GRANSKNINGSHANDLING

SAMRÅDSREDOGÖRELSE

Detaljplan för fastigheten Innerstaden 31:11 m.fl. i Hamnen i Malmö

Figur 1: Karta över EVS fjärrvärme- och fjärrkylaledningarna

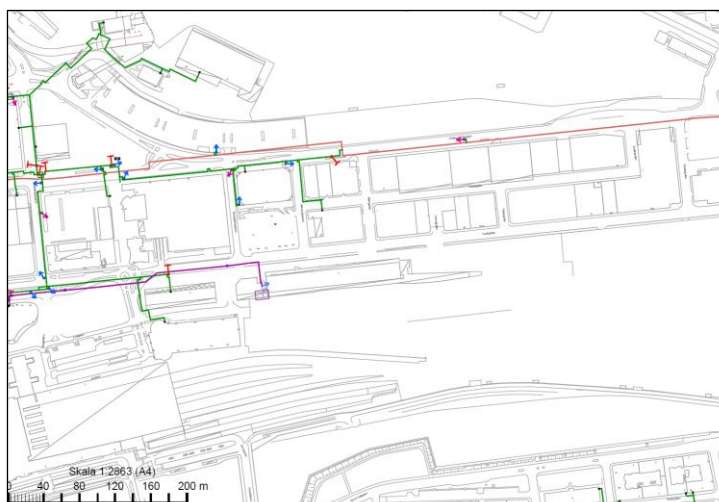
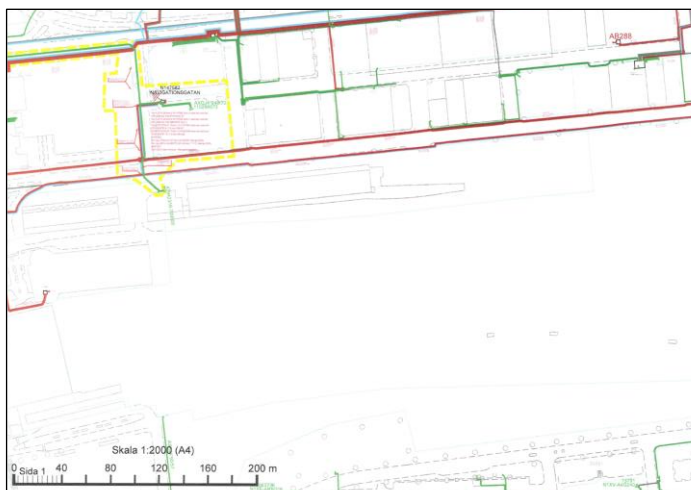
EVS har fjärrvärme- och fjärrkylaledningar inom planområdet, se bifogad skiss. I samband med genomförandet av detaljplanen finns det risk för att ledningen i Carlskatan utsätts för bygglast som de inte är dimensionerade för.

För att undvika skada på person och egendom är det viktigt att arbete i närheten av ledning utförs enligt EVS grävningensbestämmelser. I bestämmelsen framgår att byggnader eller fasta anordningar inte får placeras närmare än 2 m från fjärrvärme- eller fjärrkylaledningar. EVS förutsätter att exploatören skaffar sig kunskap om dessa bestämmelser i god tid innan arbete påbörjas.

Skulle det till följd av genomförandet av detaljplanen bli aktuellt att utföra åtgärder på ledningen så förutsätter EVS att exploitören står för samtliga kostnader. Detta framgår i planhandlingen under rubriken "ekonomiska genomförandefrågor".

Under rubriken "Tekniska genomförandefrågor" står, "I samband med fortsatt markprojektering bör behovet av ledningar för el och VA utredas" EVS vill gärna att fjärrvärme- och fjärrkylaledningarna också kommer med.

Plankartan är uppdaterad med aktuella ledningar. Då planområdet minskat efter samrådet innebär det att kvarter D, väster om planområdet, inte ingår i planavgränsningen inför granskningskedet. Inga värme- eller fjärrkylaledningarna verkar gå österut längs med Carlsgatan så ny bebyggelse väntas inte påverka ledningarna.

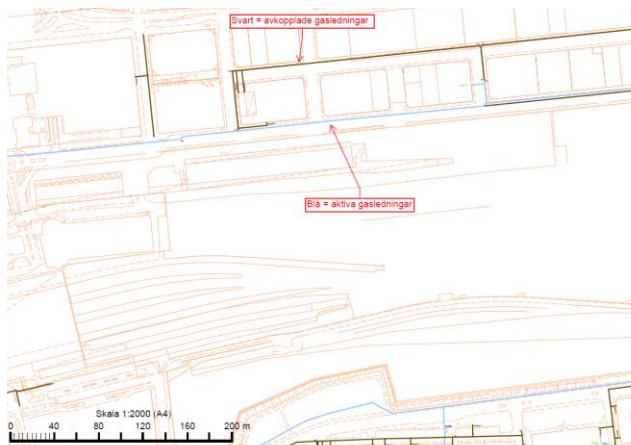
Befintlig Natur- och biogas ledningar finns i aktuellt planområde (se karta) och kan utgöra ett mycket intressant energialternativ för kommande bebyggelse och verksamheter.

Gasdistributionsledningar är underkastade Energigasnormens regler, EGN 2014. (Ny EGN 2017 kommer hösten 2017). Det innebär bland annat att ett minsta skyddsavstånd mellan distributionsledning och byggnad inom tätbebyggt område skall uppgå till minst 2 meter.
